Begutachtung

Entwicklungsprogramm für den Sachbereich Erneuerbare Energie –
Windenergie (Novelle 2026)

Stellungnahme

Fachliche Begründung zur Stellungnahme

Abbildung 10: Lebensraumpotenzial Birkwald und SAPRO Zonen und Zonierungsvorschlag Floning

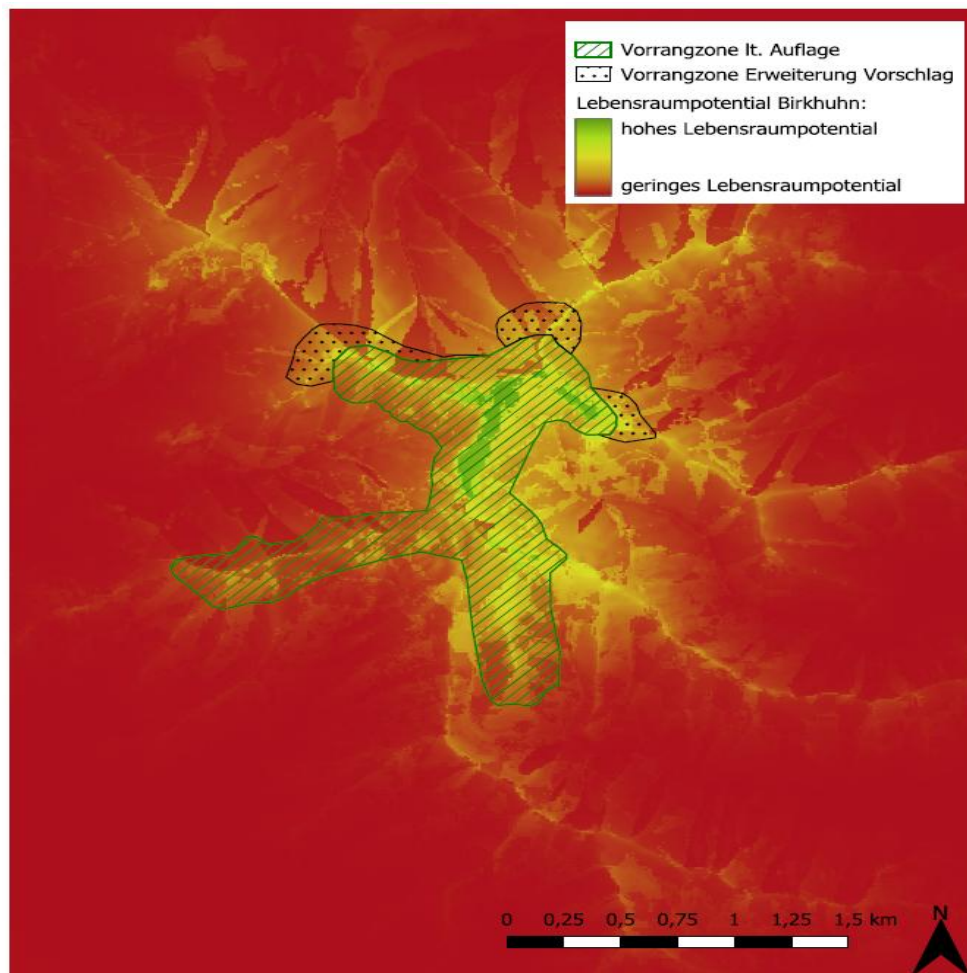
Durch die vorgeschlagene Anpassung kommt es zu keiner erheblichen Verschlechterung hinsichtlich des Schutzguts Birkhuhn. Die Erweiterungsflächen weisen durchwegs ein geringes Lebensraumpotential für das Birkhuhn auf.
